Reactienota vooroverleg ontwerpbestemmingsplan 'Wergea - Wartensterdyk 2-6'

Op grond van artikel 3.1.1 van het Besluit ruimtelijke ordening is het conceptontwerpbestemmingsplan 'Wergea - Wartensterdyk 2-6' op 18 september 2023 voor vooroverleg gedeeld met het Wetterskip Fryslân, de provincie Fryslân en de brandweer (Veiligheidsregio). Hieronder wordt de inhoud van de ontvangen vooroverlegreacties samengevat en volgt per punt het gemeentelijke commentaar.

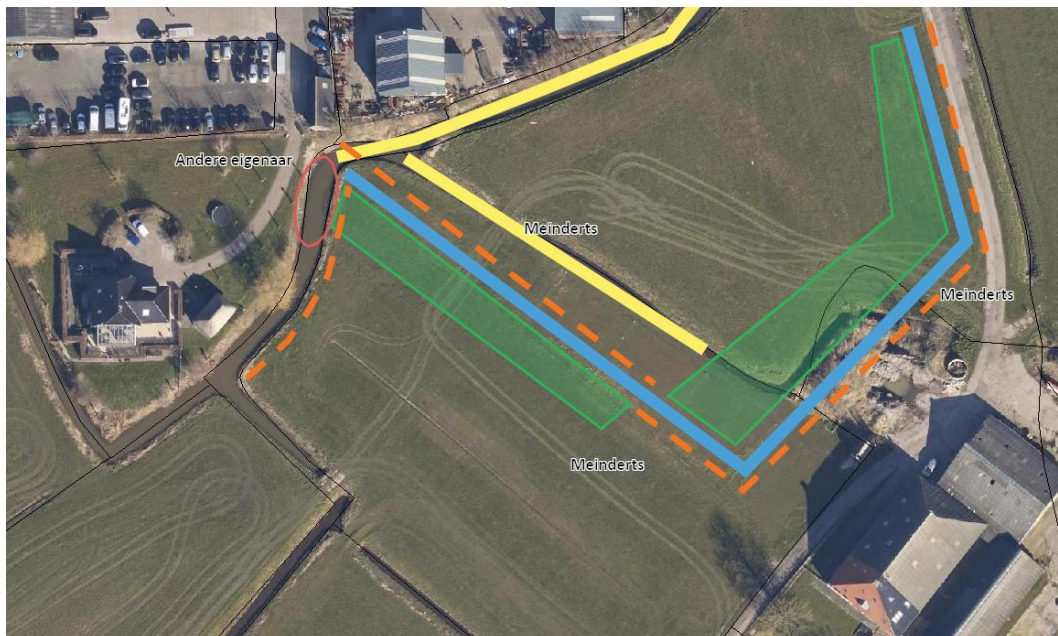
Bij een schouwsloot is het geen verplichting om onderhoudspaden aan te leggen. Aangrenzende eigenaren mogen sloten ook wel handmatig onderhouden, als ze maar goed schoon worden. Maar wij adviseren sterk om bij de inrichting rekening te houden met de onderhoudsplicht en ruimte vrij te houden voor machinaal onderhoud. Het is niet nodig om tweezijdig een onderhoudsstrook aan te leggen. Het is verstandig om dat wel aan tenminste 1 zijde te doen. Waterschap houdt daar zelf 5 meter voor aan, maar wanneer Meinderts zich met minder ruimte kan redden dan is dat prima. Zo te zien is bijna de gehele nieuwe schouwsloot is wel vanaf 1 zijde te bereiken. Meinderts is daar aan beide zijden de eigenaar, dus dat zal vast goed gaan.

Bij het hoekje wat ik heb aangegeven is sprake van 2 verschillende eigenaren aan weerszijden van de schouwsloot. Het is verstandig om het daar goed in te richten. Met de bosstrook is een stukje van de schouwsloot dan alleen vanaf het erf van de buren te onderhouden. Dat kan uiteraard als de buren daar aan meewerken. Of Meinderts kan de schouwsloot vanaf zijn kant handmatig schoonmaken. Maar ik verwacht dat Meinderts dit zelf netjes voor elkaar wil hebben en machinaal wil onderhouden. Meinderts moet zelf maar kijken hoe hij het regelt, maar het lijkt me goed dat het uiteinde van de bosstrook een paar meter ingekort wordt.

Verder is het op de inrichtingstekening ingetekend met een hele scherpe hoek in de schouwsloot. Voor het bestemmingsplan zal het waarschijnlijk niet uitmaken maar in de praktijk zal dit denk ik zo aangelegd worden dat het onderhoudsmaterieel er goed bij kan.

Op onderstaand kaartje nog even verduidelijkt. Met rood omcirkeld het stukje schouwsloot wat ik bedoel. Met oranje stippellijn waarvandaan Meinderts het onderhoud waarschijnlijk wil uitvoeren.

Bij het opstellen van het landschapsinrichtingsplan is rekening gehouden met voldoende ruimte voor onderhoud langs de schouwwatergang. De groenstrook aan de zuidwestzijde van de schouwsloot is, conform het advies van het Wetterskip, iets ingekort (zie punt 21 op landschapsinrichtingsplan). Hierdoor is de schouwsloot beter bereikbaar wordt voor machinaal onderhoud. Verder is op het landschapsinrichtingsplan expliciet aangegeven dat de aanplant van bomen nabij de waterkering niet zijn toegestaan (zie punt 24 op landschapsinrichtingsplan).
